**Рекомендации, касающиеся  
согласованных на европейском  
уровне технических предписаний,  
применимых к судам внутреннего  
плавания**

**Резолюция № 61**

**Пересмотр 2**

**Поправка 4**

Рис. 1

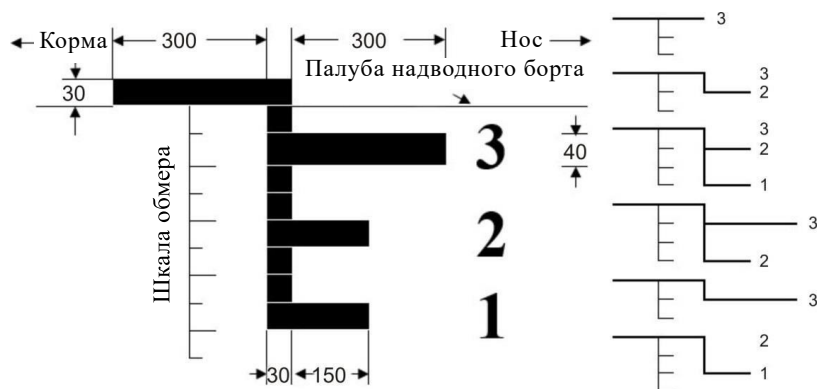
4-3.3 Марки осадки должны наноситься следующим образом:

а) самая верхняя марка осадки наносится в направлении к корме и представляет собой прямоугольник длиной 300 мм и высотой 30 мм с горизонтальным основанием, совпадающим с плоскостью допускаемой максимальной осадки. Если самая верхняя марка осадки является маркой осадки для зоны 3, то высота ее составляет 40 мм;

б) дополнительные марки осадки наносятся в направлении к носу судна, и для них действуют следующие положения:

i) марки осадки для зоны 3 состоят из прямоугольника длиной 300 мм и высотой 40 мм;

ii) марки осадки для зон 1 и 2 представляют собой прямоугольник длиной 150 мм и высотой 30 мм с горизонтальным основанием, совпадающим с плоскостью максимальной допустимой осадки;

с) если добавляемая марка осадки для зоны 3 или 4 совпадает с самой верхней маркой осадки, то последняя не обязательна.

4-3.4 Рядом с марками осадки в направлении к носу судна указывается соответствующий номер зоны в виде цифр высотой 60 мм и шириной 40 мм; для зоны 4 указывать номер необязательно.

4-3.5 Марки осадки, предусмотренные пунктами 4-3.3 и 4-3.4, и их ориентация должны соответствовать рис. 1.

Рис. 2

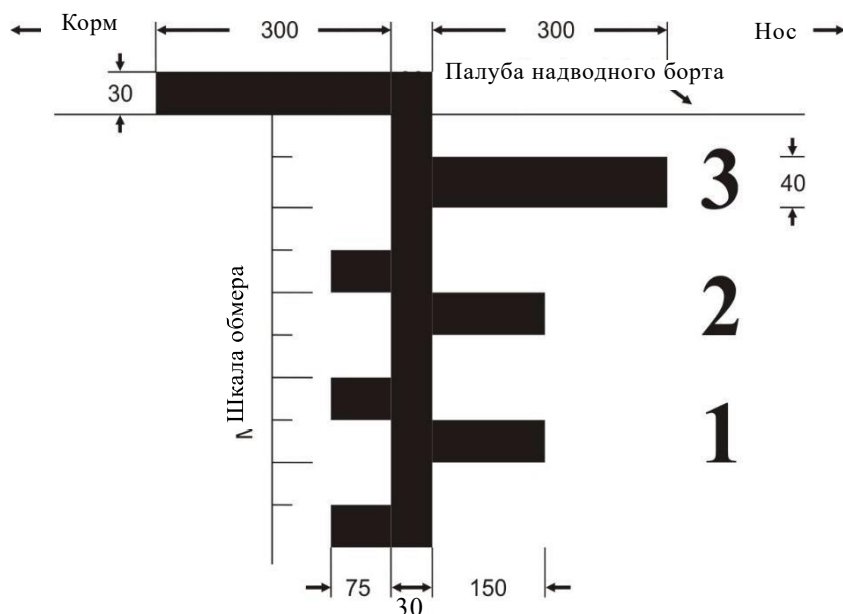
4-3.11 В случае судов с открытыми трюмами, помимо положений пункта 4-3.6, марки осадки для соответствующих зон дополняют направленным к корме прямоугольником длиной 75 мм и высотой 30 мм с горизонтальным основанием, совпадающим с уровнем максимально допустимой осадки для плавания в соответствующей зоне с открытыми трюмами.

4-3.12 Марки осадки, предусмотренные пунктом 4-3.11, и их ориентация должны соответствовать рис. 2.

Рис. 3  
Грузовая марка

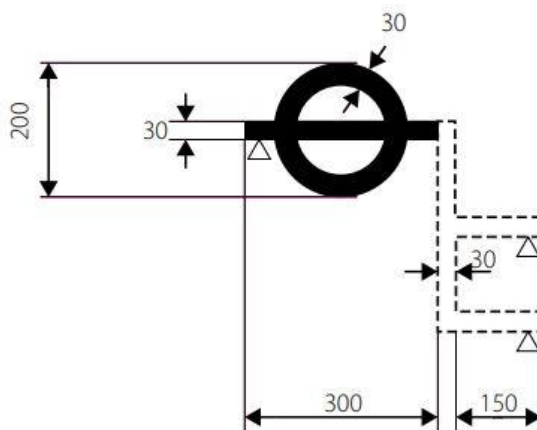
4-3А.4 Марка обмера/осадов для зон 1 и 2, расположенная на миделе, может быть заменена грузовой маркой.

Грузовая марка состоит из кольца, пересеченного по центру горизонтальной линией, с дополнительными линиями надводного борта в случае необходимости.

Ширина кольца и всех прочих линий грузовой марки — 30 мм, наружный диаметр кольца — 200 мм, длина горизонтальной линии, пересекающей кольцо — 300 мм, а размеры цифр, указывающих зоны, составляют  $60 \times 40$  мм (см. рис. 3).

Центр кольца должен находиться на миделе судна. Горизонтальная линия, пересекающая кольцо, нижней своей кромкой должна проходить через его центр и являться линией надводного борта.

Если судно предназначено для судоходства в различных зонах плавания, то в направлении носа от центра кольца наносятся вертикальная черта и дополнительные линии надводного борта длиной 150 мм.
